## SERVICE INFO – INA 0108

# Remediu pentru zgomotele dinspre transmisia auxiliară

Producător:	Opel
Modele:	Astra H, Signum, Vectra C, Zafira B
Motor:	Z18XER
Nr. identificare piesă:	535 0143 10

Figura 1: Schimbarea unei fulii de curea rigide la o folie de alternator cu ambreiaj de mers liber

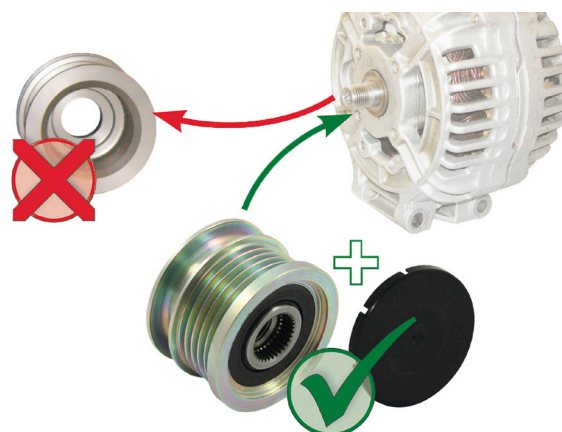
Din cauza vibrațiilor curelei trapezoidale cu nervuri, se pot produce zgomote puternice la vehiculele menționate mai sus, care au o folie de curea rigidă la alternator.

Departamentul post-vânzare al Schaeffler Automotive Aftermarket propune folia de alternator cu sistem de rolă liberă ca soluție tehnică pentru aceste autovehicule. Aceasta reduce sarcinile dinamice în transmisia auxiliară, prevenind astfel emisiile de zgomot.

Departamentul post-vânzare al Schaeffler Automotive recomandă montarea unei fulii de alternator cu sistem de rolă liberă 535 0143 10 la autovehiculele afectate. Atenție: Respectați întocmai instrucțiunile de montare incluse în pachet!
